Oświetlenie Uliczne i Drogowe sp. z o.o. w Kaliszu w odpowiedzi na pismo będące wnioskiem o uzgodnienie planu sytuacyjnego dla zadania pn. „Utworzenie kruszywem kamiennym terenu pomiędzy posesjami Staszica 6 a Ludową 2 w Kaliszu” podaje techniczne warunki usunięcia kolizji z istniejącą instalacją oświetlenia ulicznego:

### Utwardzenie kruszywem kamiennym terenu pomiędzy posesjami Staszica 6 a Ludową 2 w Kaliszu.

#### Plan sytuacyjny

Rys. nr 1

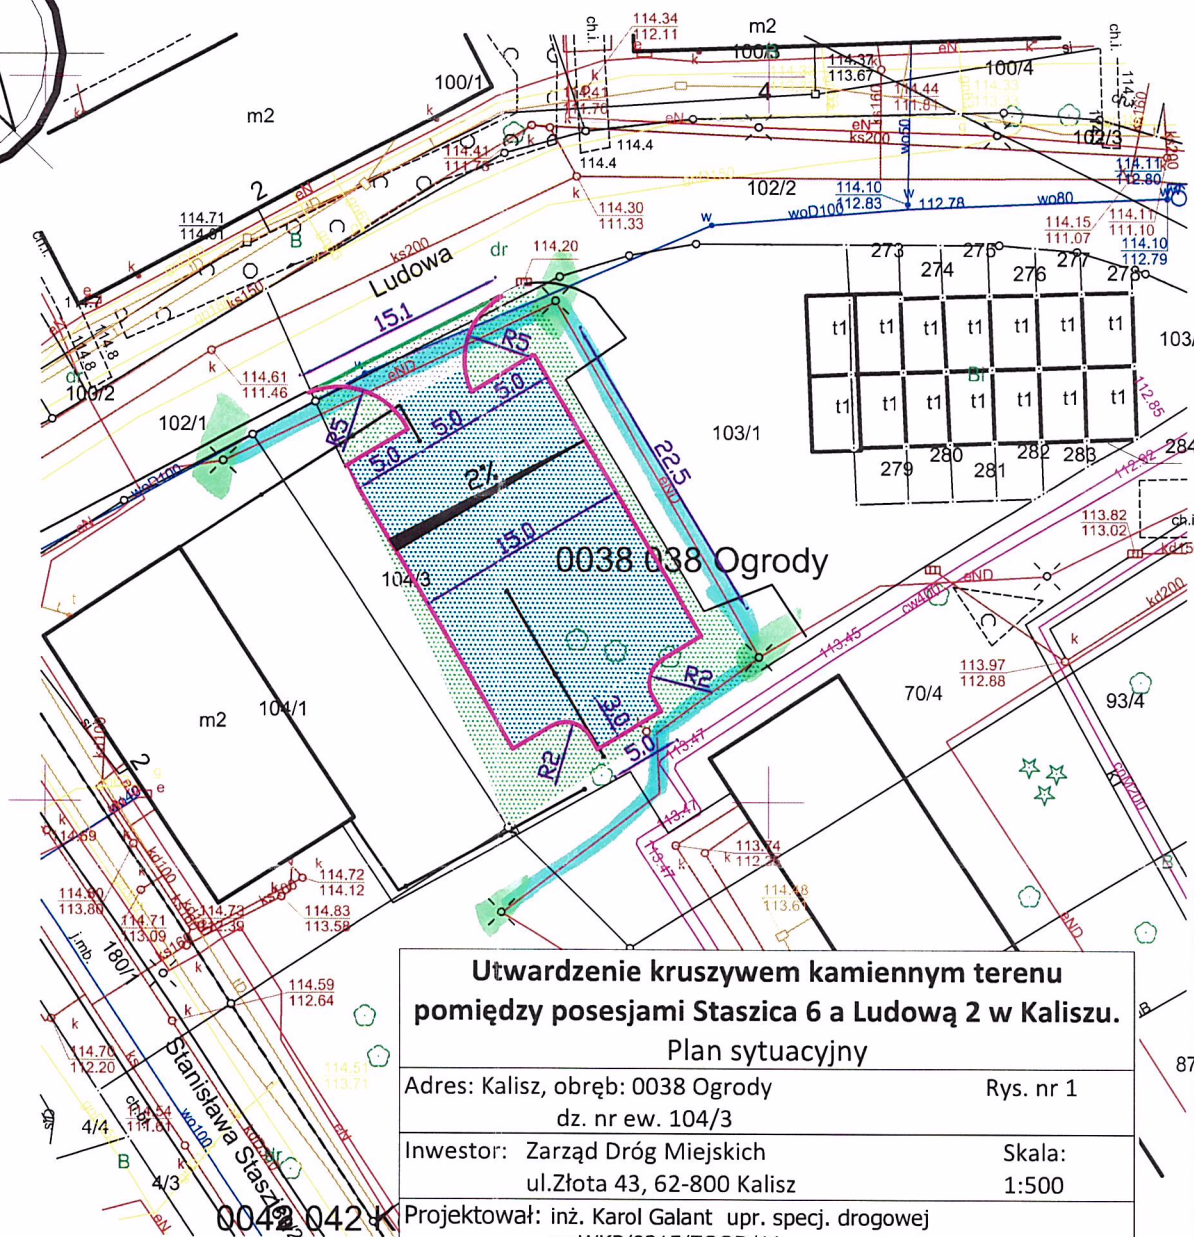
1. Istniejący kabel oświetleniowy przebiegający pod projektowaną nawierzchnią oraz w miejscach skrzyżowań i zbliżeń z pozostałą infrastrukturą techniczną należy osłonić dwudzielnymi rurami grubościennymi koloru niebieskiego o średnicy min. 75mm (np. A PS prod. AROT). Należy zachować drożność przepustu (uszczelnić).

2. W przypadku zmiany rzędnych terenu należy dokonać regulacji posadowienia istniejącej infrastruktury oświetleniowej do projektowanej niwelety nawierzchni i gruntu, zachowując wymagania norm, w szczególności normy N SEP-E-004.

3. W pobliżu urządzeń oświetlenia drogowego prace ziemne prowadzić ręcznie.
4. Dokładną lokalizację podziemnej infrastruktury oświetleniowej ustalić na podstawie przekopów próbnych.

5. Nie wyklucza się istnienia w uzbrojeniu podziemnym infrastruktury oświetleniowej niezainwentaryzowanej na podkładach geodezyjnych.
6. W przypadku uszkodzenia infrastruktury oświetleniowej, koszt naprawy obciąża inwestora. Powyższe ma zastosowanie również dla uszkodzeń wykrytych w terminie 1 roku od zakończenia prac, a powstałych w wyniku ich prowadzenia.
